OBJET : Demande de la S.A.S BioVilleneuvois de modifier l'installation de méthanisation située au lieu-dit « Regat Long » - Z.I « La Boulbène » sur la commune de Villeneuve-sur-Lot (47300).

REF : Porter à connaissance daté du 6 juillet 2018

**Rapport de l'Inspection de l'Environnement en charge
des Installations Classées**

**Conseil Départemental de l'Environnement et des
Risques Sanitaires et Technologiques**

Illustration 1: Emplacement du second digesteur

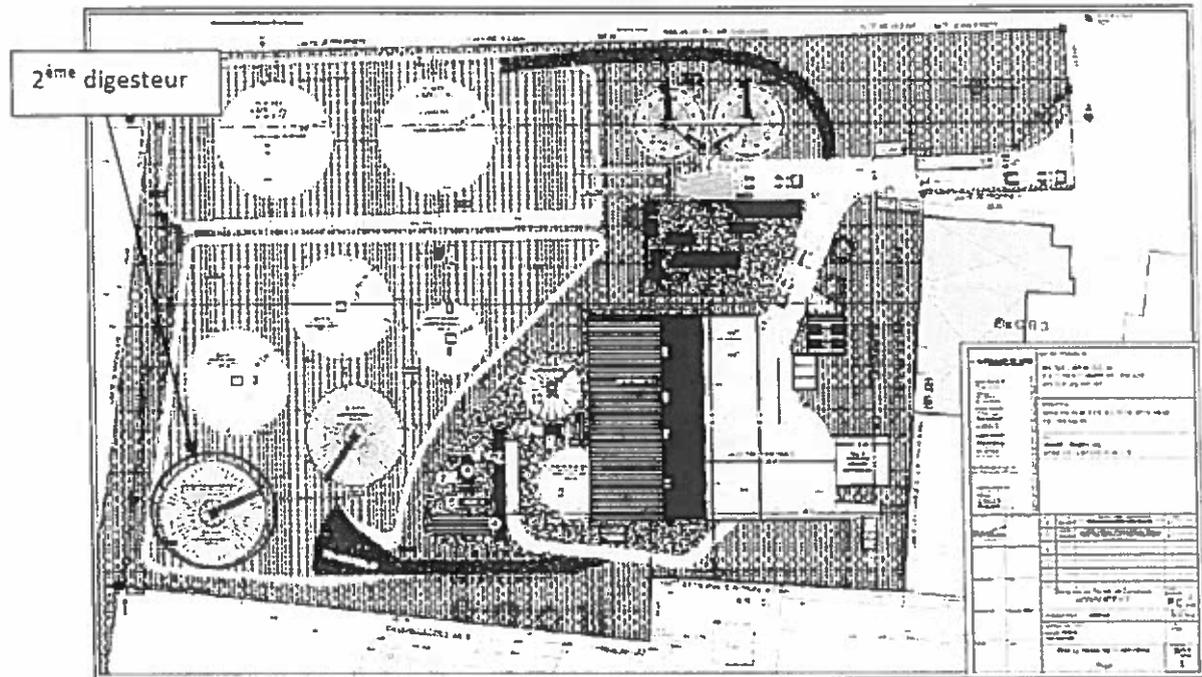
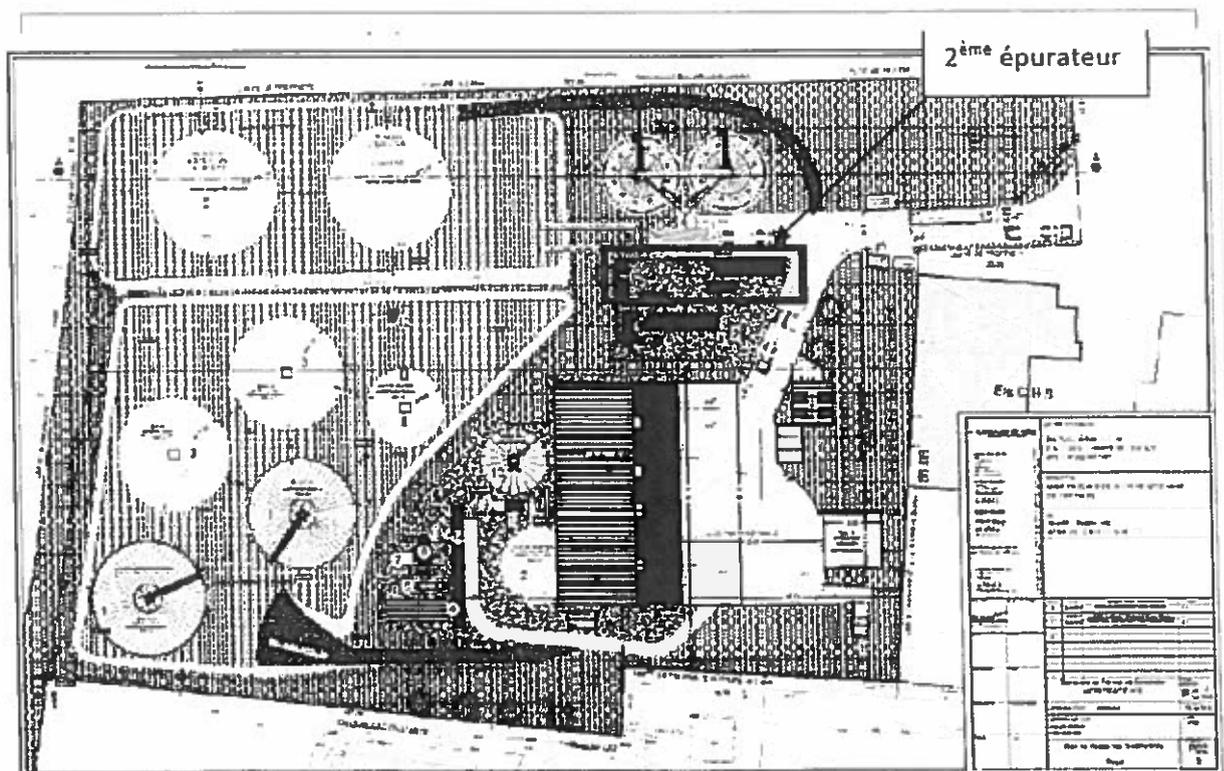
- le second digesteur aura un volume utile de 9350 m³ pour un volume total de 9500 m³, son ajout permet d'augmenter le temps de dégradation des intrants et une meilleure digestion des déchets ligneux (matière plus longue à dégrader), sa hauteur sera de 25 mètres.

L'ajout de ce second digesteur permet de diminuer l'impact olfactif du site en augmentant le temps de dégradation des déchets.

- le digesteur et les cuves de stockage de digestat ne sont pas à l'origine de nuisances olfactives, au contraire, l'ajout d'un second digesteur permettra d'augmenter la dégradation des déchets et donc de diminuer l'impact olfactif du digestat,

Illustration 3: Emplacement des deux cuves de digestat

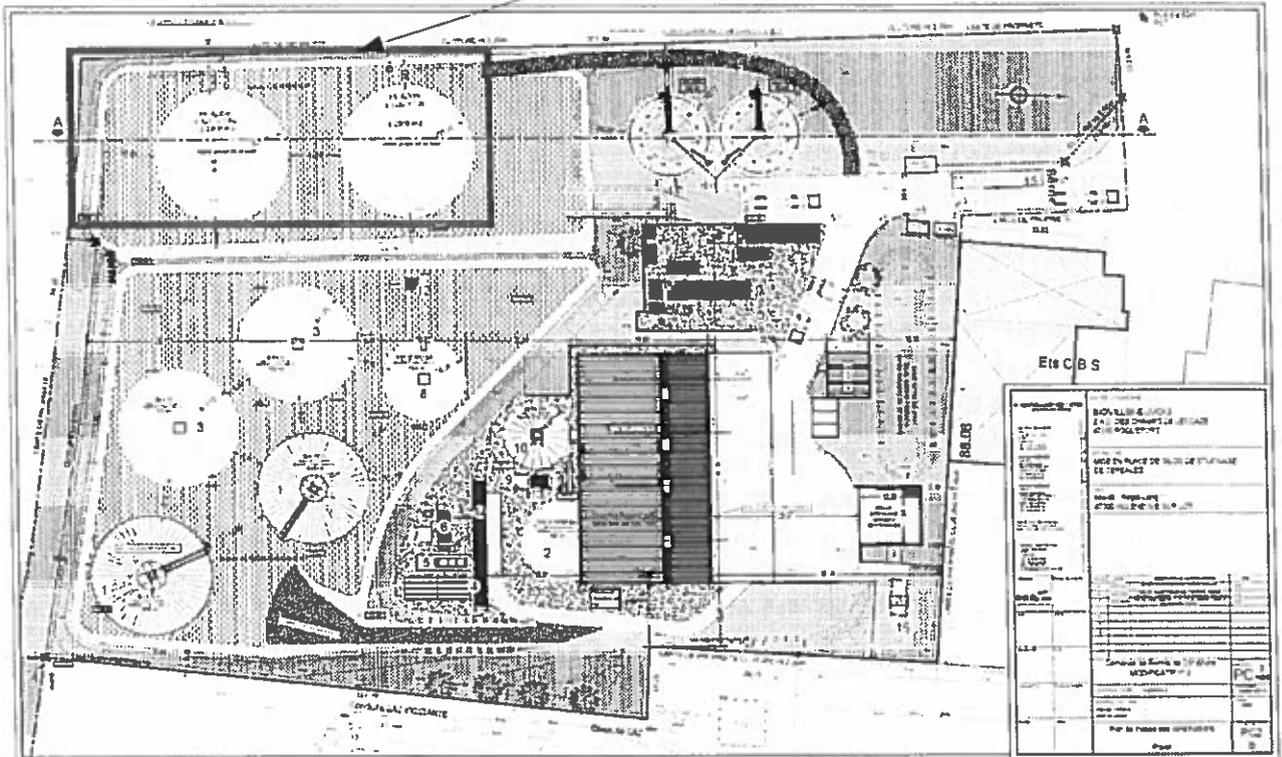
-deux nouvelles cuves de stockage de digestat d'une capacité nominale de 2900 m³ permettront d'augmenter la capacité de stockage de digestat sur site. Leurs hauteurs seront de 6 mètres.

L'ajout de ces deux cuves de stockage sert à augmenter la capacité de stockage de digestat en cas d'année particulièrement défavorable d'un point de vue météorologique pour les épandages.

- les quantités de digestat autorisées à être épandues ne sont pas modifiées,
- le dimensionnement de la rétention est suffisant pour accueillir ces deux installations (la capacité de la rétention, estimée à 9520 m³, représente un volume au moins égal au volume du contenu liquide de la plus grosse cuve),
